議案第97号 参考資料

TITLE	北条小学校校舎改修工事(建築・躯体)	NAME	観望台(断面)平面図及び断面図	DATE	H20.10	SCALE	1/300	製図者(一級建築士) 1066268(株) 坂本	設計者(一級建築士) 320787(株) 廣	監理者(一級建築士) 105616(株) 日建	S-07A
-------	--------------------	------	-----------------	------	--------	-------	-------	--------------------------	------------------------	-------------------------	-------

当初計画根切り 1/200

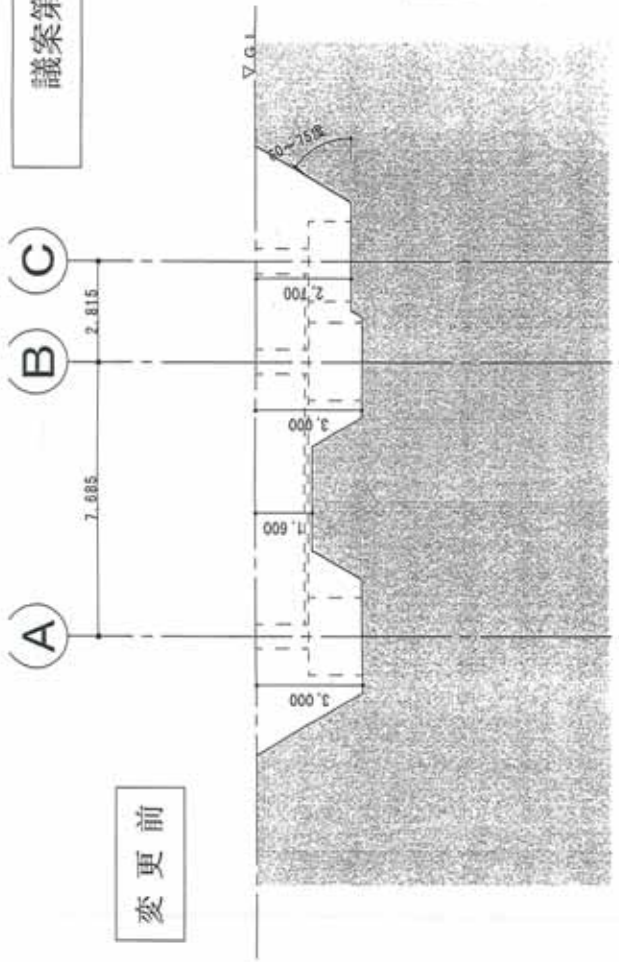
変更前

尖板計画図 1/200

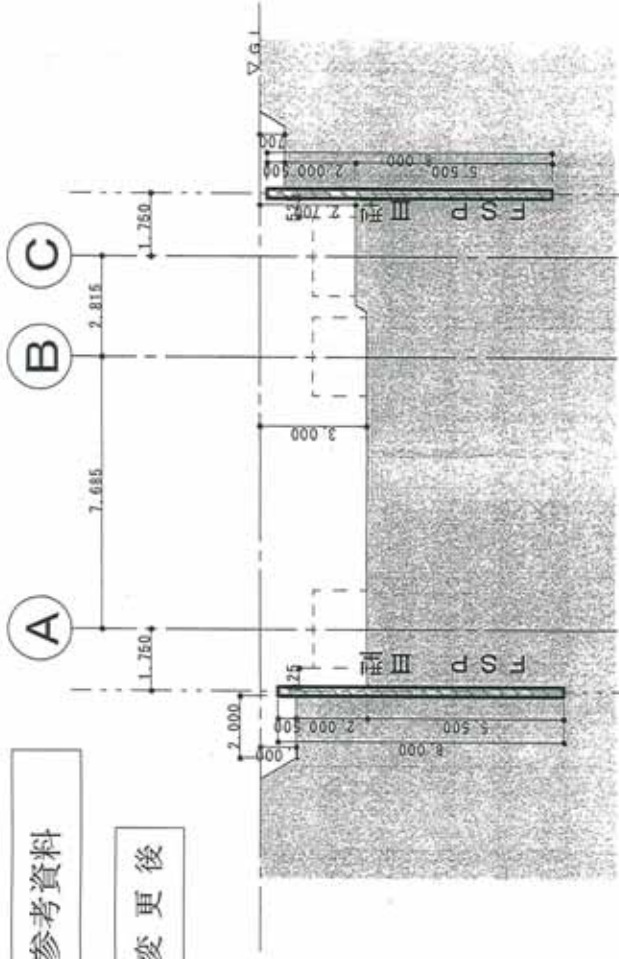
変更後
